60747-5-1

AMENDEMENT 2
AMENDMENT 2
2002-03

Amendment 2

**Part 5-1:
Optoelectronic devices –
General**

Figure 14a – Time intervals for method a)

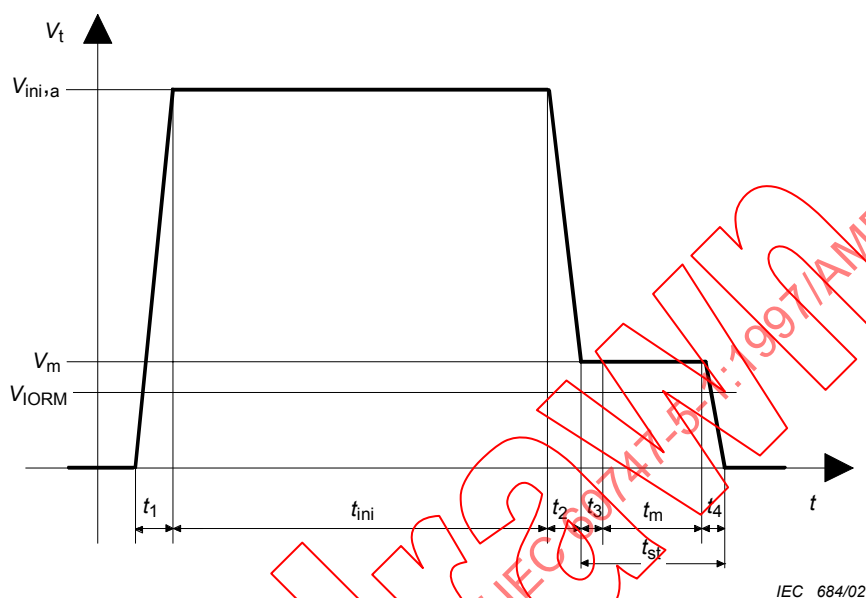
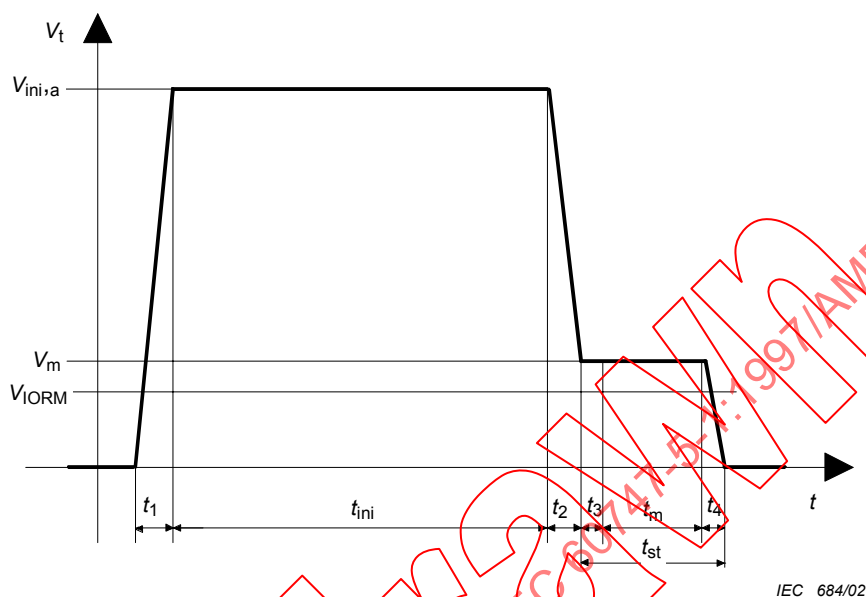
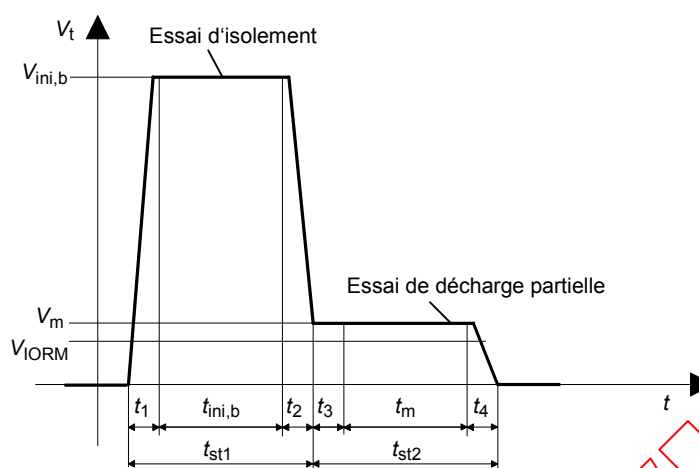
Replace the existing subclauses 6.4.6 to 6.4.16.1 with the following new subclauses 6.4.6 to 6.4.16.1:

6.4.15 Time intervals of the test voltage

See the terms and letter symbols indicated in figures 14a and 14b.

t_{ini} Initial time (method a) only)
 t_{st} (Partial-discharge) stress time
 t_m (Partial-discharge) measuring time
 t_1, t_2, t_3, t_4 Settling times

Figure 14b – Time intervals for method b)

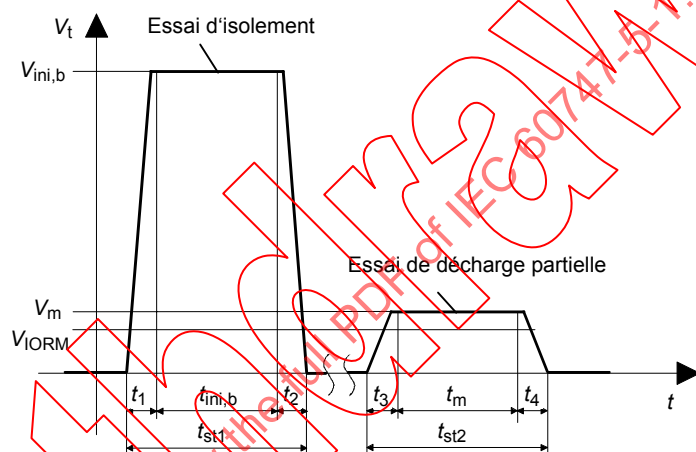
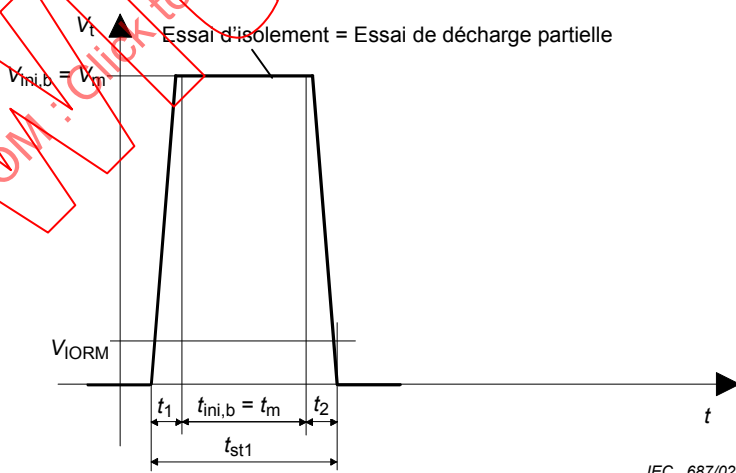
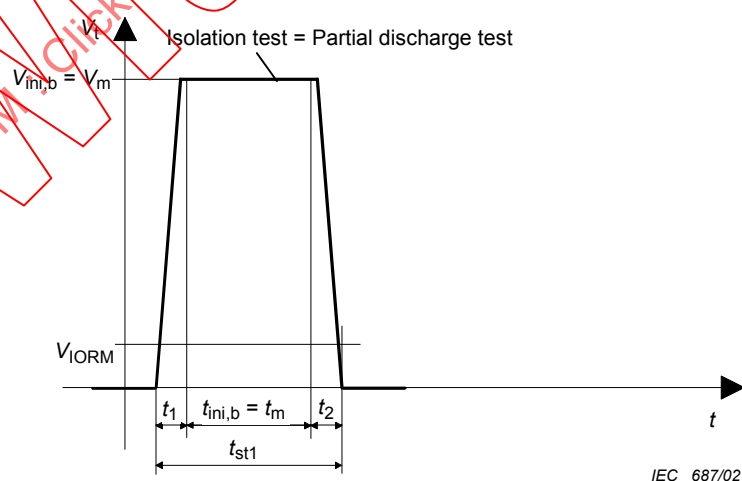
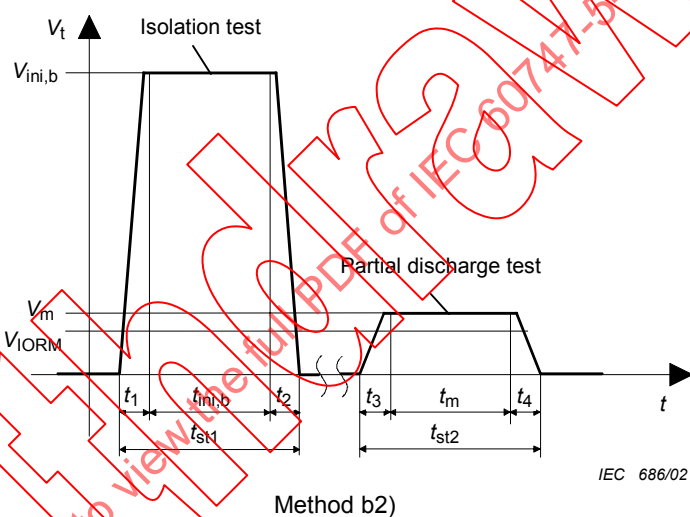
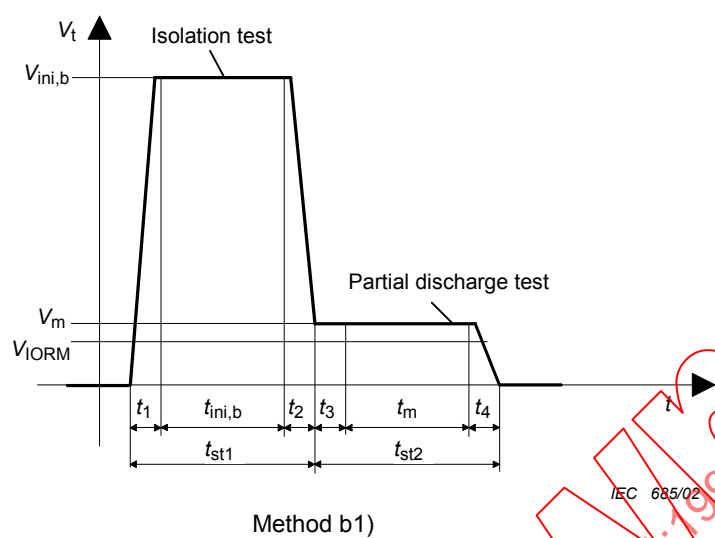
$t_{ini,b}$	Isolation test time (method b) only)	t_{st1}	Isolation test stress time (method b) only)
t_{st2}	(Partial-discharge) stress time	t_m	(Partial-discharge) measuring time
t_1, t_2, t_3, t_4	Settling times
